改善箇所説明図

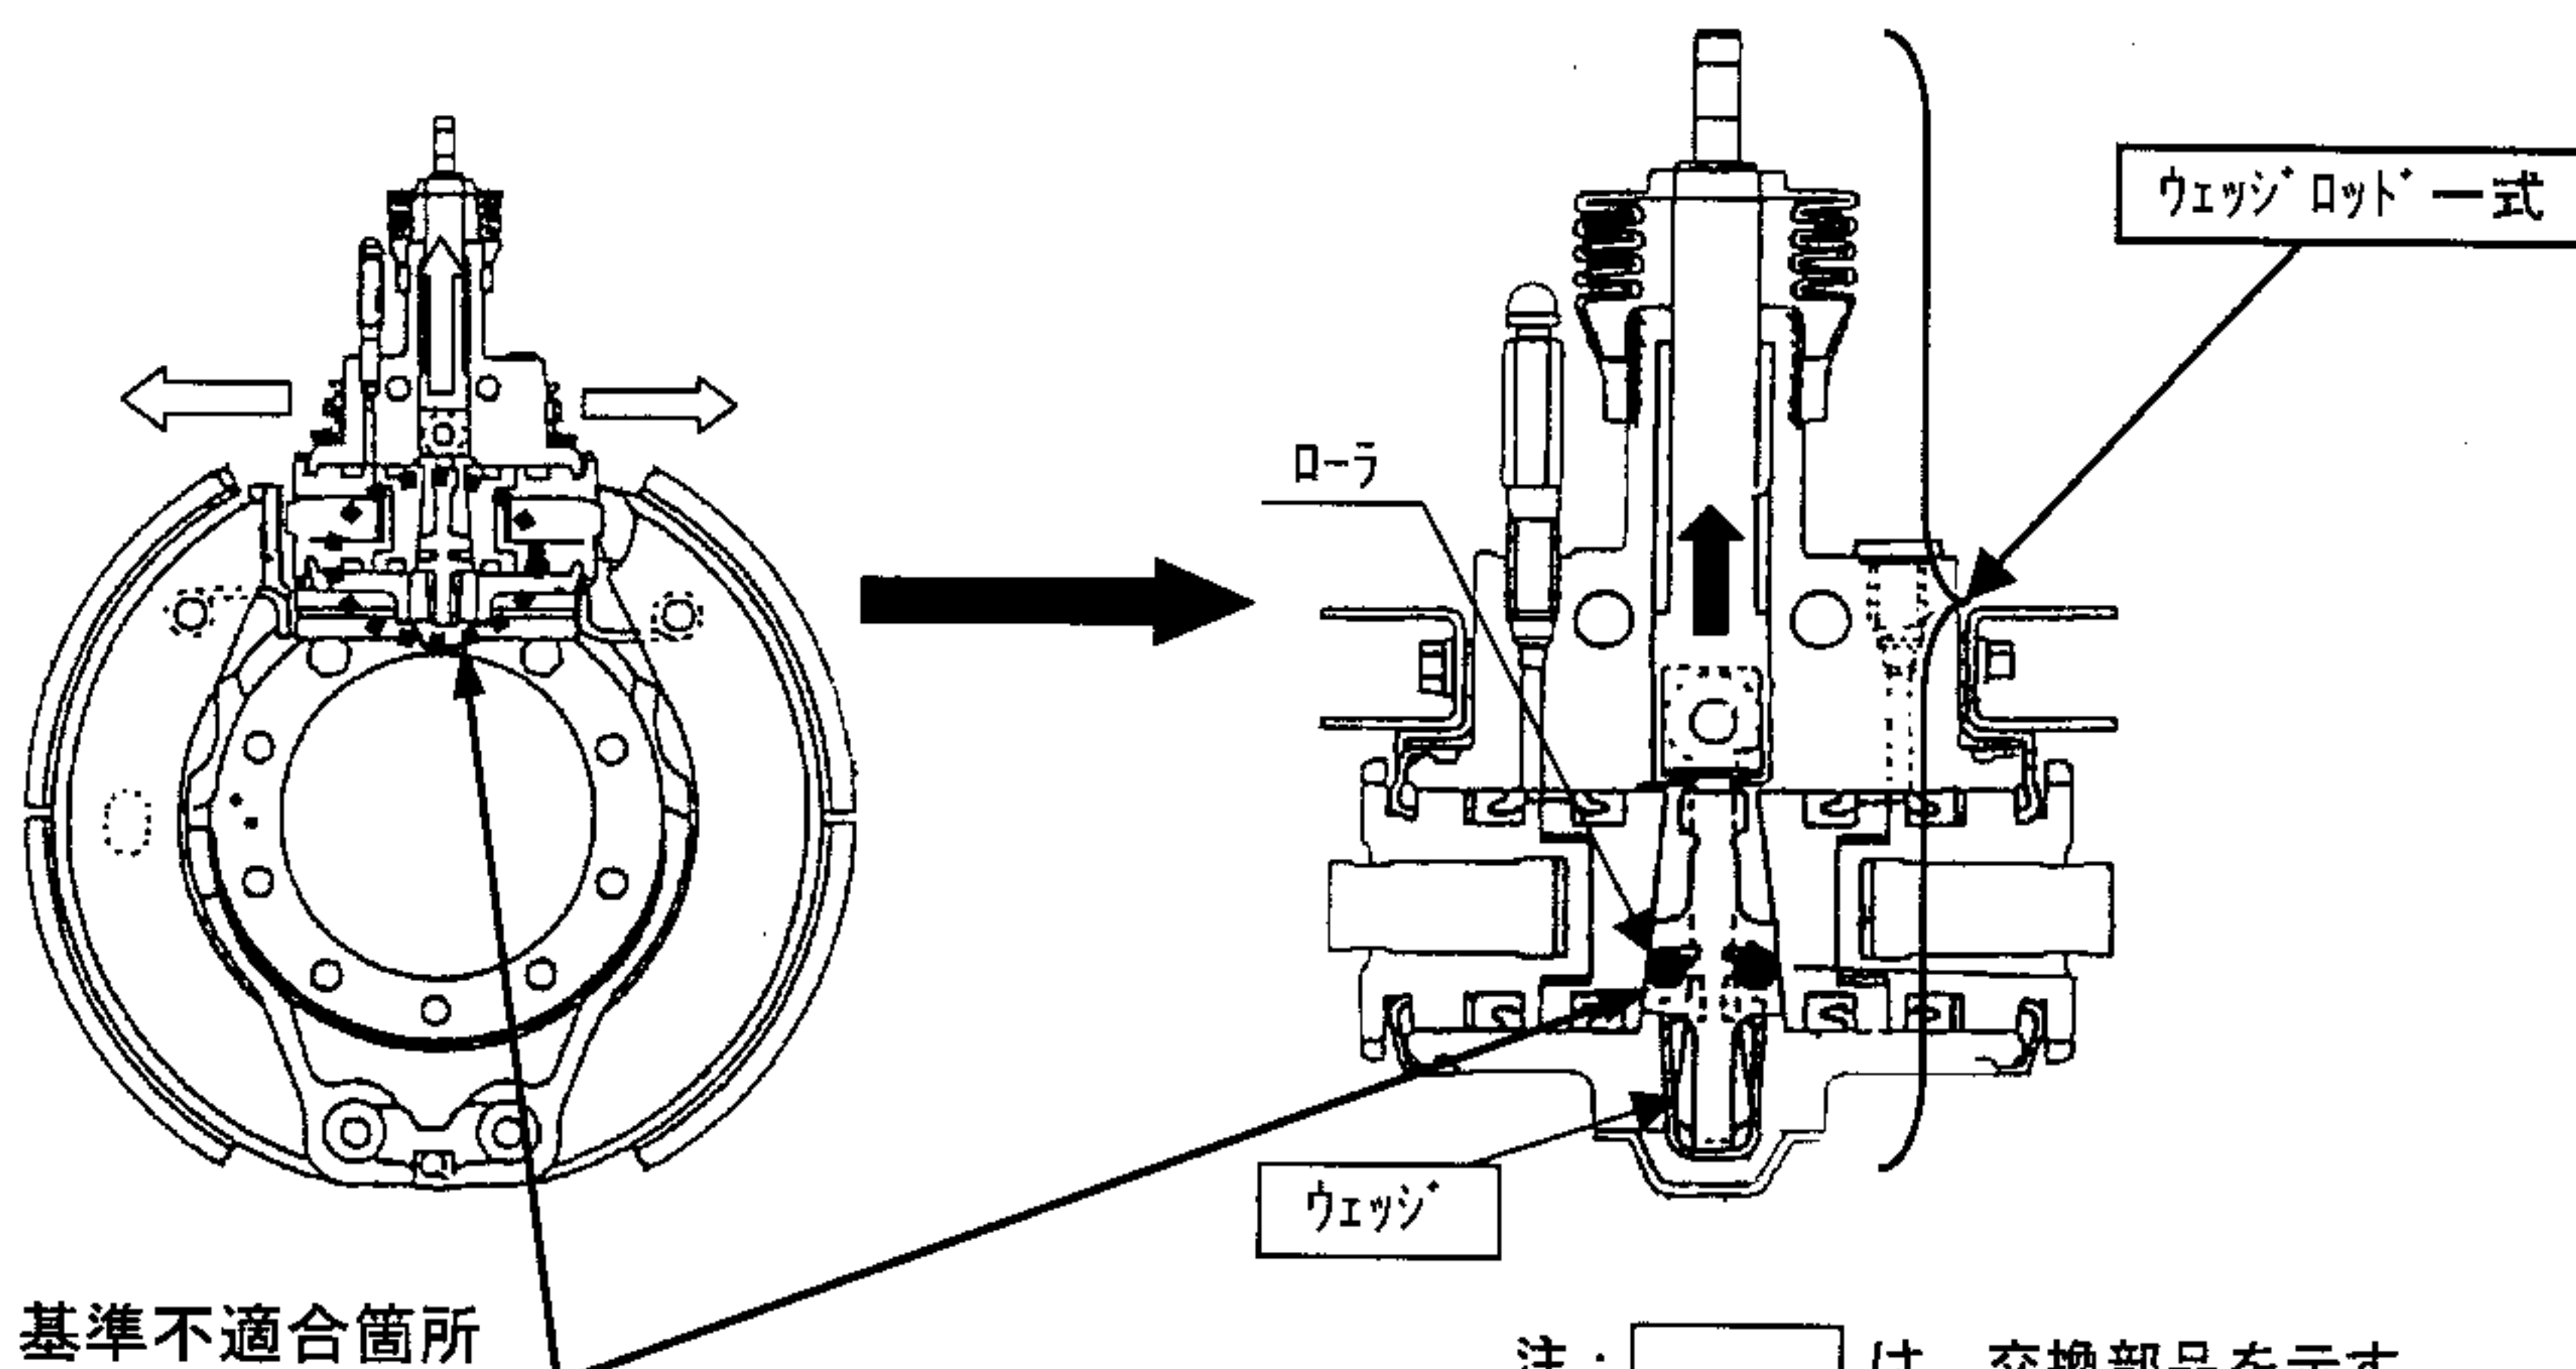
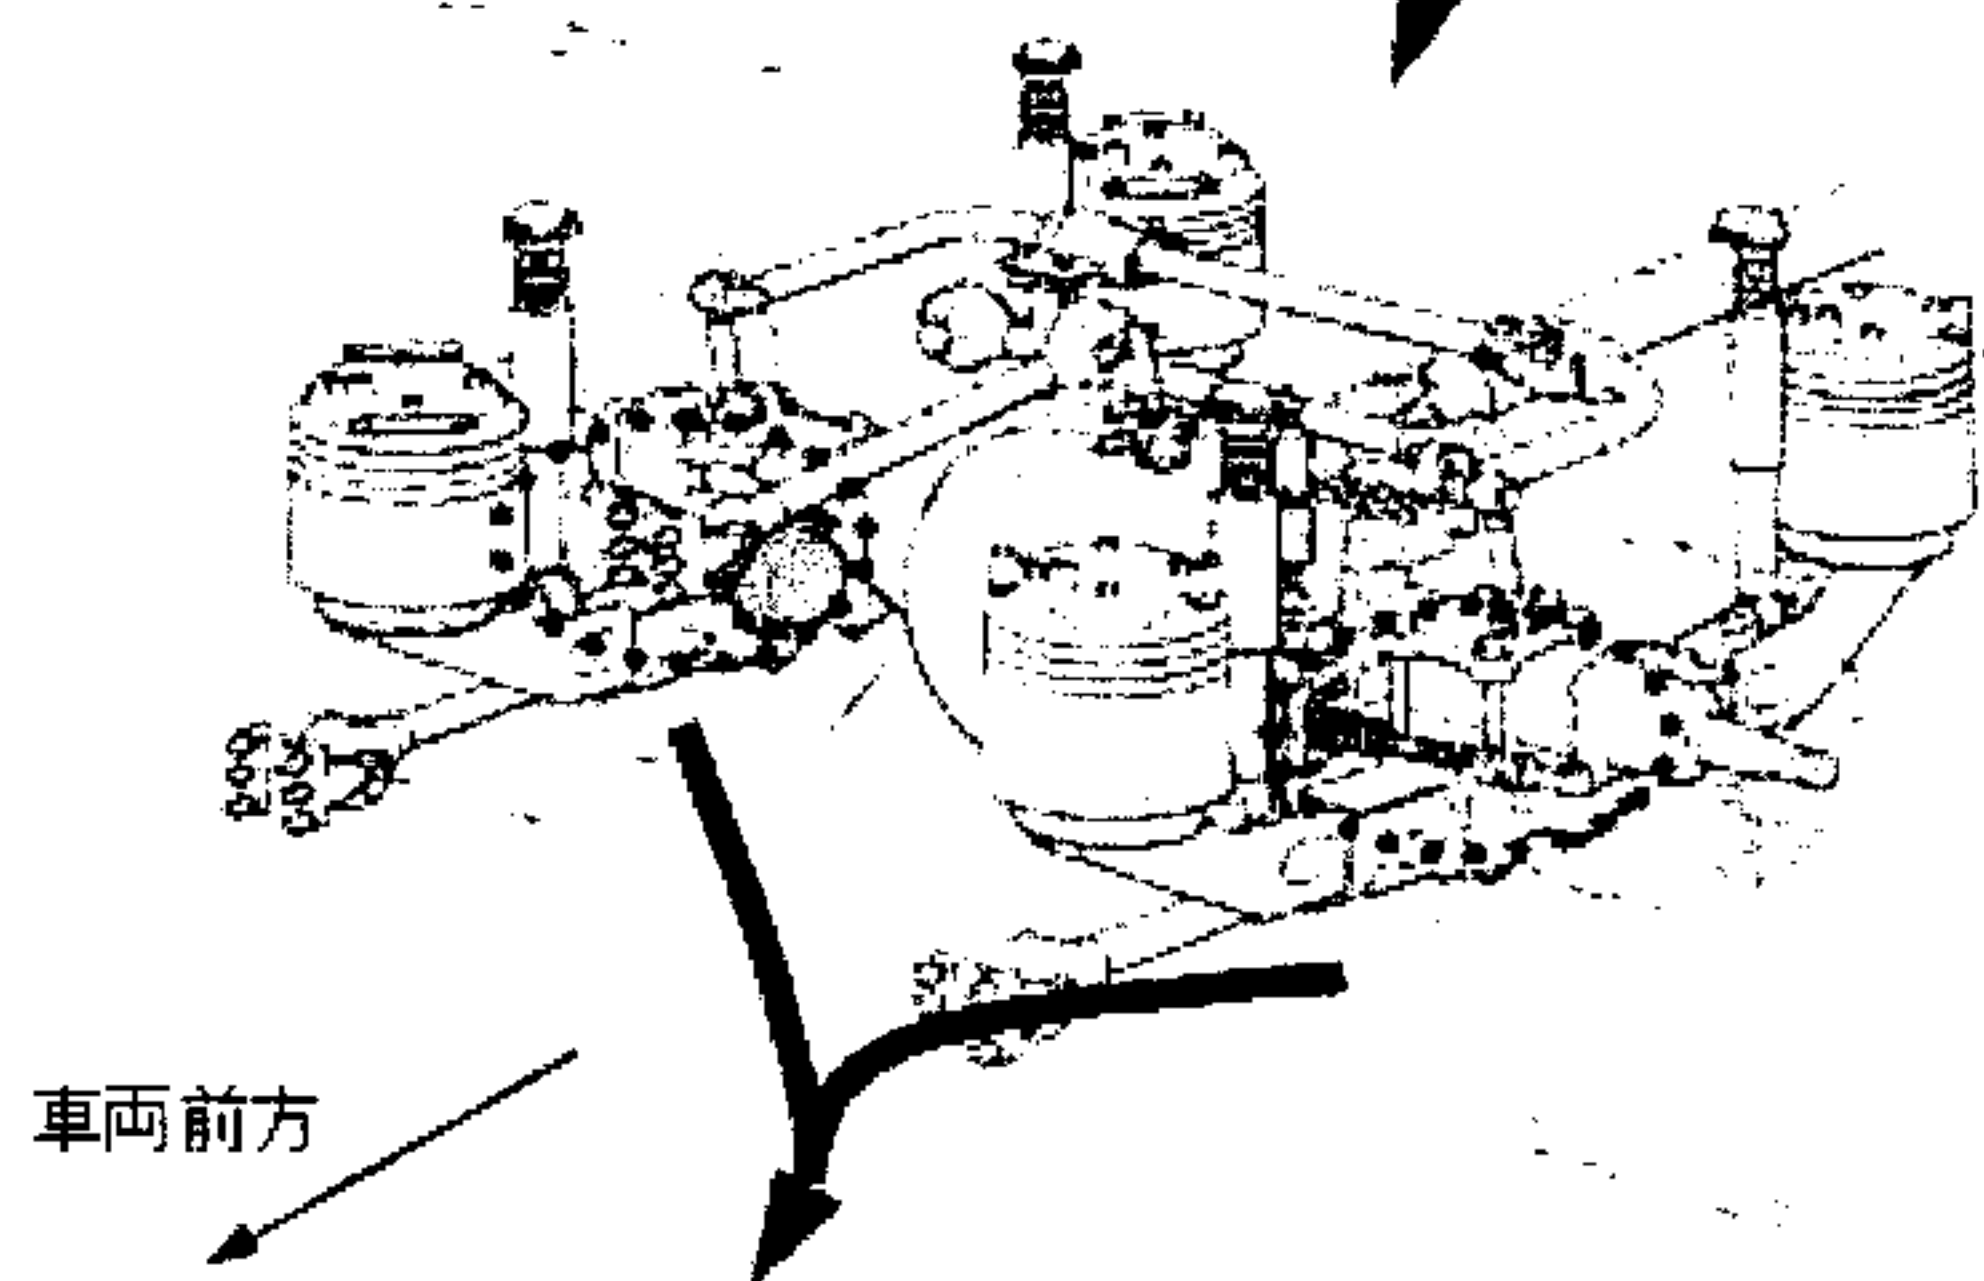
スプリング式駐車ブレーキ装着車において、ブレーキシューを拡張するウェッジ先端部のローラの熱処理が不適切、または、当該ウェッジの構成部品の組付けが不適切なため、ウェッジが破損して、最悪の場合、駐車ブレーキが作動不良となり、駐車制動力が低下するおそれがある。

全車両、ウェッジ先端部のローラを点検し、ローラが変形あるいは破損している場合は、ウェッジロッドをアセンブリで良品と交換する。また、構成部品が現行補用品と異なるものについては、現行補用品と交換する。
